MEMO

Onderwerp:
 Constructieve veiligheid transportroutes in
 vuurtoren Lange Jaap te Huisduinen, Gem. Den
 Helder

Projectnummer:
 E01032.000264.0100

Bijlage 1 - laag 13 met doorgescheurde ribben

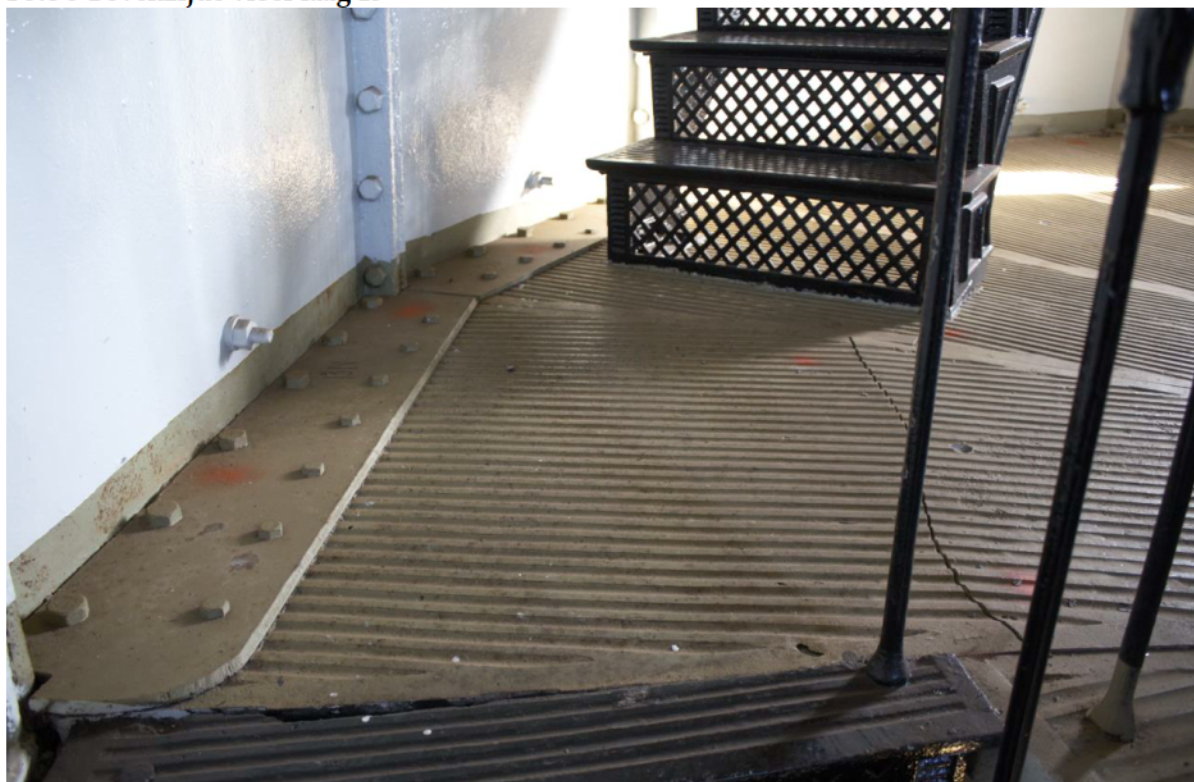
2. Op de vloer van de 13 etage zijn ter plaatse van de trapoplegging 3 ribben doorgescheurd. Hierdoor kan de constructieve veiligheid niet gegarandeerd worden. Voor veilig personenverkeer over de trappen, dient hier een versterkende maatregel genomen te worden. De foto's zijn opgenomen in bijlage 1.

De oplossing is om drie houten balken onder de vloerdelen te plaatsen met stempels naar het niveau eronder.

Foto 5 Vloer laag 15 heeft een kapot vloerdeel naast de trap

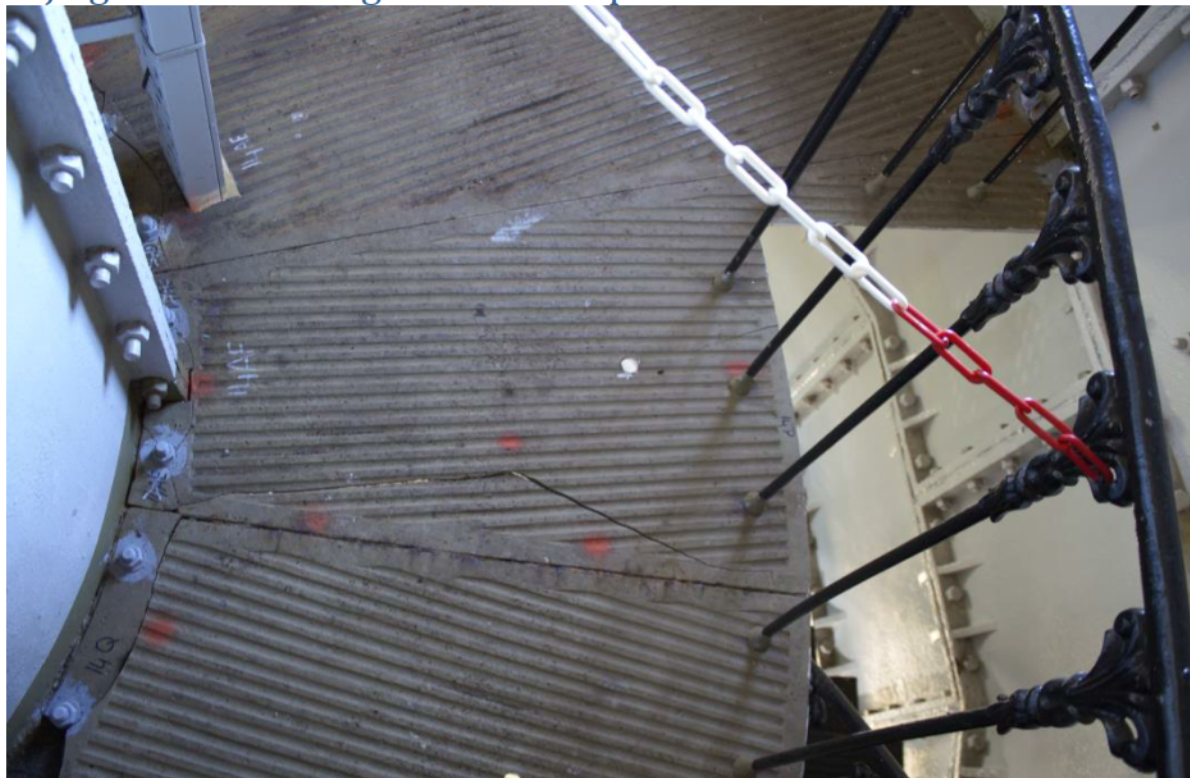
3. De overige vloerdelen ter plekke van de trappen hebben voldoende sterkte om de trappen te kunnen dragen. Gezien de scheurvorming in de vloerdelen buiten de transportroute is het betreden niet zondermeer veilig. Met name in het vloerdeel naast het trapgat van de 15e verdieping zit een scheur door de vloerplaat en de bijbehorende rib heen. Daardoor is de middelste plaat niet goed opgevangen. Een foto hiervan is opgenomen in bijlage 2.

Foto 8 Vloer laag 15 met trapoplegging – de rechter trapboom kan haar belastingen goed afdragen naar de vloer

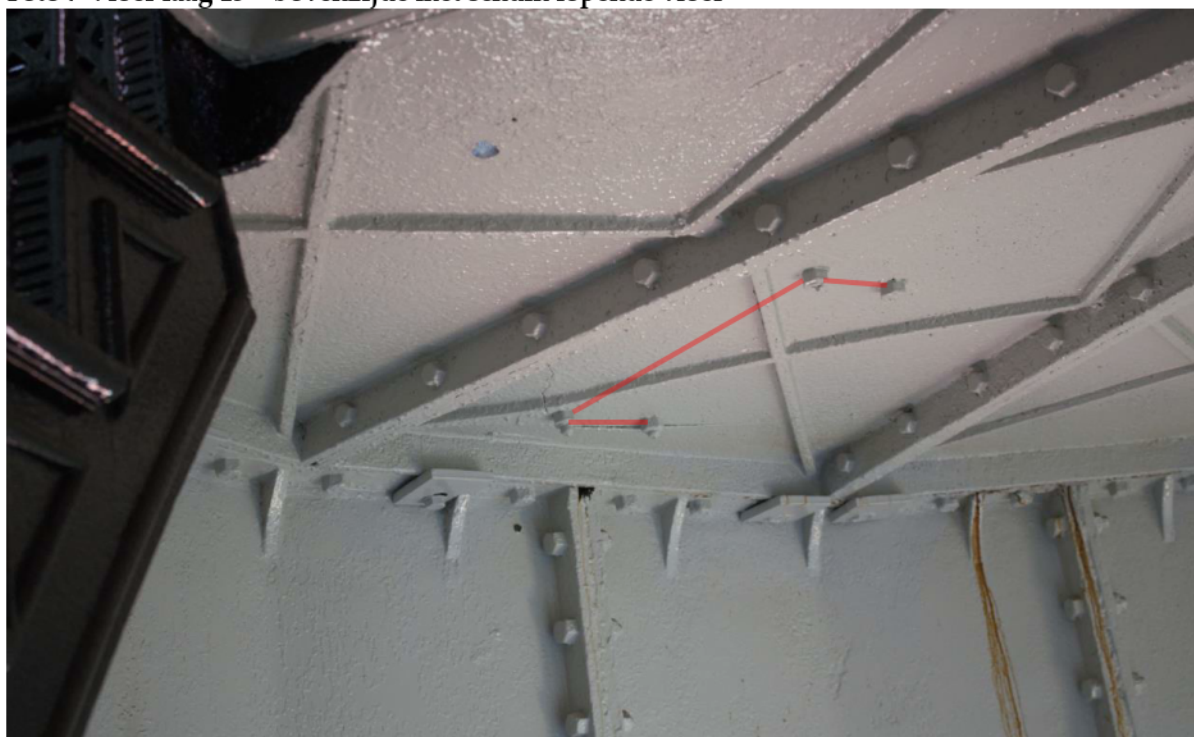
4. De oplegging van de trap op laag 15 ziet er slecht uit, omdat ter plaatse van de buitenste trapboom een scheur in de vloer zit. De vloer is hierdoor ook oneffen. Omdat de binnenste trapboom echter boven een kleine rib afsteunt en de belasting dus goed naar de grote ribben kan overdragen, is hier geen veiligheidsrisico. Omdat deze situatie afwijkt van de overige trappen, wordt dit expliciet genoemd om de gebruiker gerust te stellen. Foto's zijn opgenomen in bijlage 3.

Foto 14 Fragment uit het rapport, met daarin gearceerd de nieuwe constructie

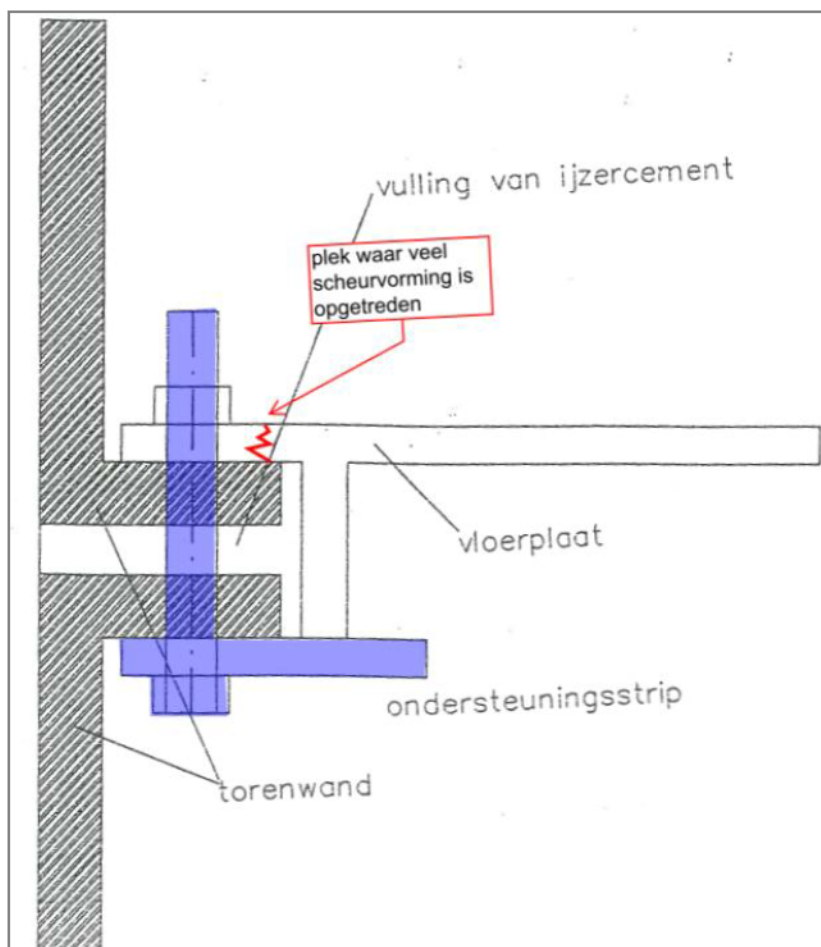
De oplegging van de platen gebeurt nu niet meer middels de bovenplaat van het gietstalen vloerdeel, maar middels de rib die een sterke ondersteuning heeft gekregen middels twee schotjes per vloerelement.

Ook als aan de bovenzijde ernstige scheurvorming te zien is, hoeft dat niet verontrustend te zijn, aangezien het losliggende plaatdeeltje geen functie meer heeft voor de oplegging van de vloer.

Foto 17 Fragment uit het rapport, met daarin gearceerd de (gewijzigde) nieuwe constructie

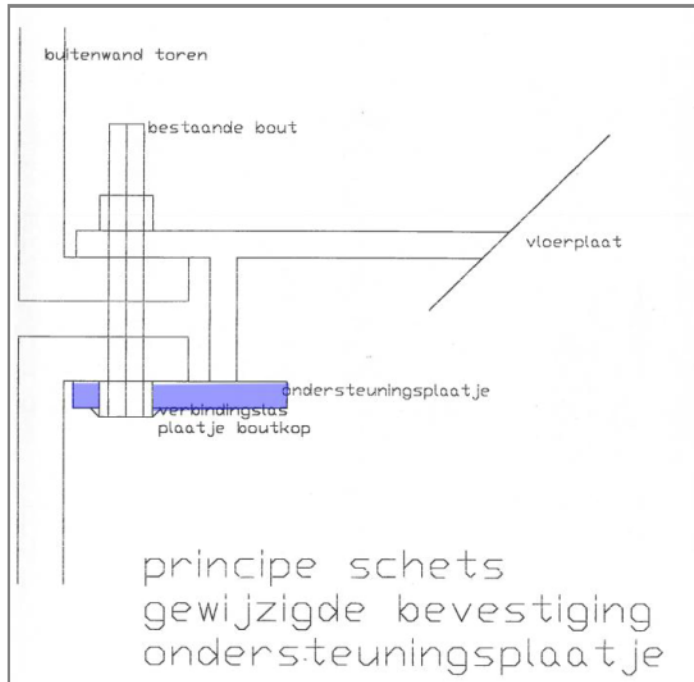
In de praktijk bleek bovenstaande oplossing op sommige plekken niet mogelijk, omdat het niet mogelijk was sommige bouten te verwijderen. Er is hier voor gekozen om een plaatje aan de bestaande bout te lassen. Zie onderstaande afbeelding (afkomstig uit het rapport uit 2001) en foto.

Foto 20 Tijdelijke ondersteuningsconstructie voor het veilig maken van de vloer van laag 13

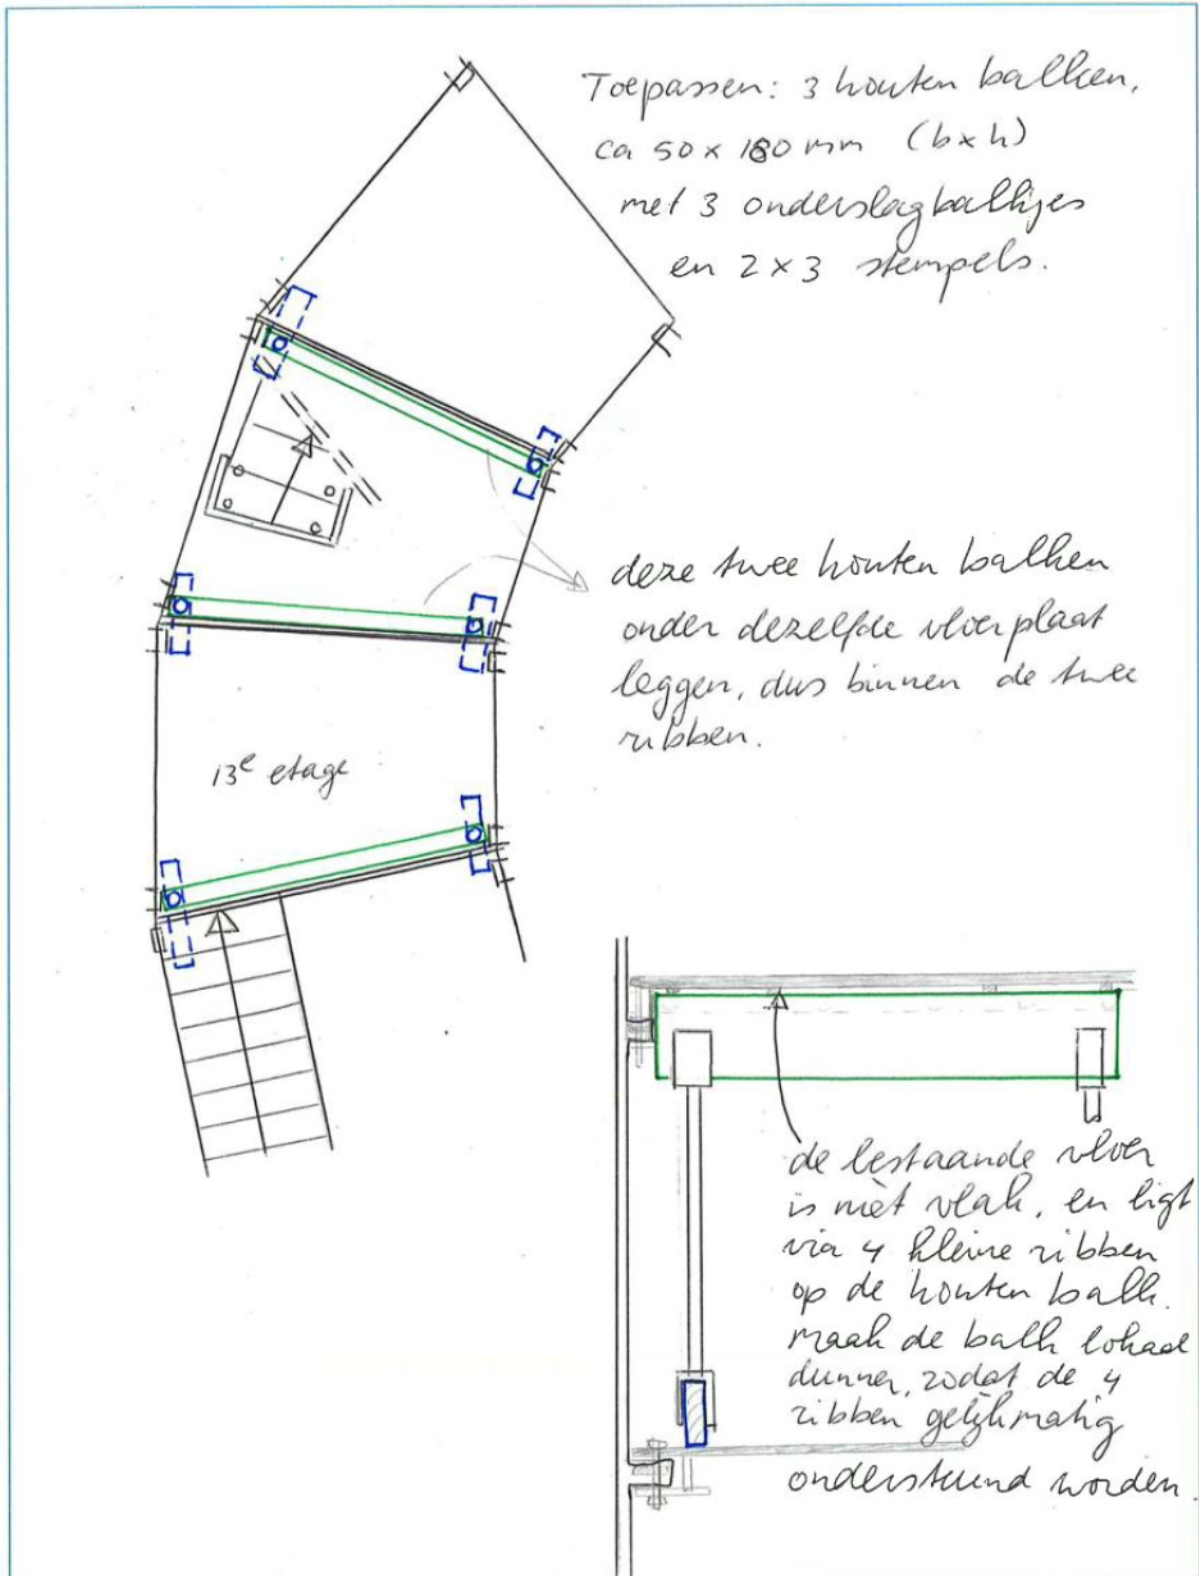
De vloerdelen van de 13^e verdiepingsvloer hebben niet langer een directe draagweg. Hier zal een extra constructie aangebracht moeten worden om een veilige transportroute te kunnen bieden. Een tijdelijke oplossing is uitgewerkt in bijlage 6.
